Statutární město Brno

„Přístavba a modernizace MŠ Michalova“

Vysvětlení zadávací dokumentace č. 7

7.8 Výtahová šachta

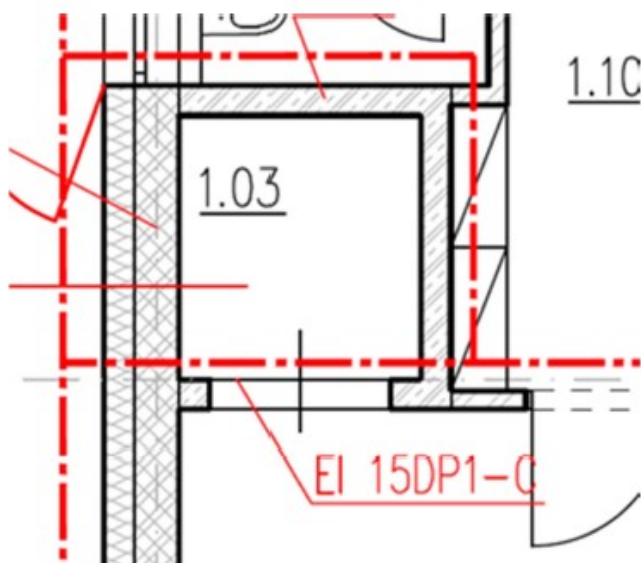
- TZ uvádí výšku přejezdu 3400 mm, ale ve výkresu je nakreslený nosník bez kotování. Platí výška přejezdu 3400 mm?
- Narazili jsme na následující rozpor v PBR, kdy zpráva uvádí typ dveří EW, ale výkresy EI. Co platí?

- Zadavatel uvádí, že je nutná výška přejezdu 3400 mm. Platí tedy popis uvedený v TZ.
- Rozpor v označení požární odolnosti dveří zadavatel dal do souladu v rámci vysvětlení zadávací dokumentace č. 6 dne 05. 04. 2023. Výtahové dveře musí mít odolnost EW 15DP1-C.
